INA INFO TECHNIQUE

Galet tendeur réf. 531 0851 10

Nouvelles spécifications

Moteurs: 2.0 FSI, 2.0 TFSI, 2.0 RS

Photo 1: 531 0777 10 – Ancien galet tendeur (979743)

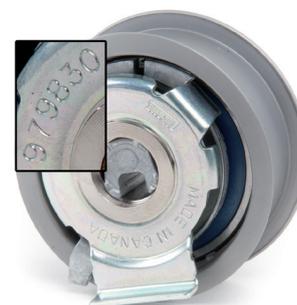
En raison de nouvelles spécifications, le galet tendeur réf. 531 0851 10 remplace le galet tendeur réf. 531 0777 10.

La seule différence entre les deux galets tendeurs est le numéro gravé au dos (photos 1 et photo 2)

On ne peut pas remplacer le galet tendeur numéro 979830 par le galet tendeur numéro 979743 !
